## 重要なお知らせ

**東芝マイクロコントローラ 900 ファミリー**

**8ビットタイマ制御方法の制約に関するご連絡**

## 8ビットタイマPWMモード周期のTD誤記について

**■PWMモード時の例**

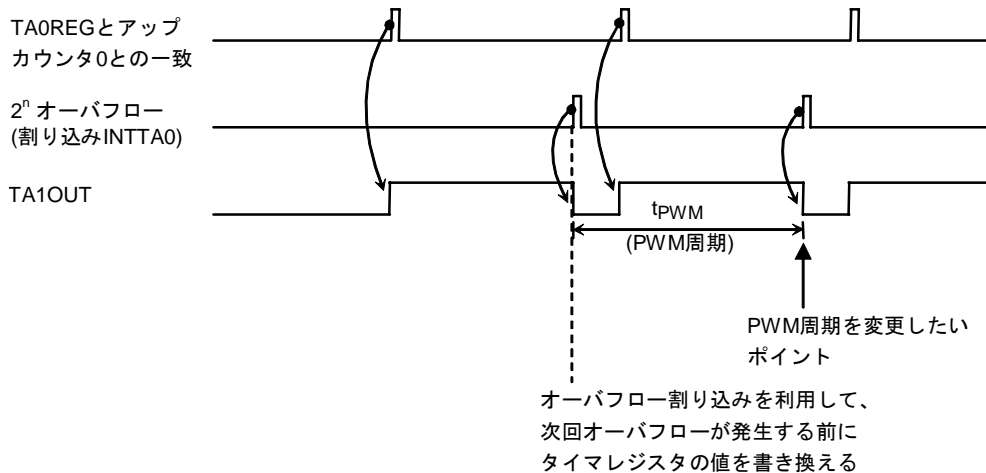
8ビットタイマにおいてPWMモードやPPGモードを使用時にダブルバッファを利用する場合は、注意が必要です。

タイマレジスタの設定値と、アップカウンタが一致して、オーバーフローが発生するタイミング直前にレジスタバッファのデータ更新を行うと、設定値と異なる波形信号が出力される場合があります。

その為、PWMモードではオーバーフロー割り込みを利用し、次回のオーバーフローが発生する6サイクル前までに ( $f_{sys} \times 6$ )、レジスタバッファの更新を終了するようにしてください。

また、PPGモードを使用の際も同様に、周期のコンペア一致割り込みを使用し、次回の周期コンペアが一致する6サイクル前までに、レジスタバッファの更新を終了するようにしてください。

TMRA01 モードレジスタ

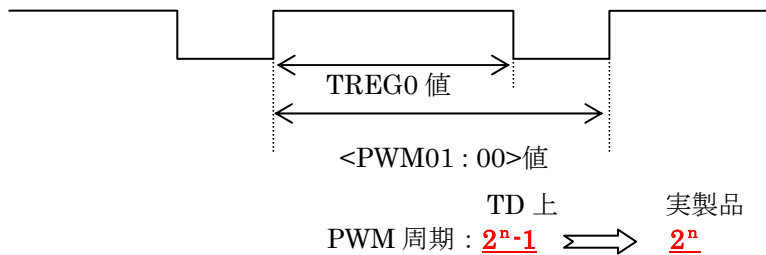
8ビットタイマPWMモードのPWM周期が、データブック上 **2<sup>n</sup>-1 周期**と記載されていますが、実際には、**2<sup>n</sup>周期**で動作します。

誤

PWM 周期  
 00: reserved  
 01: 2<sup>6</sup>  
 10: 2<sup>7</sup>  
 11: 2<sup>8</sup>

正
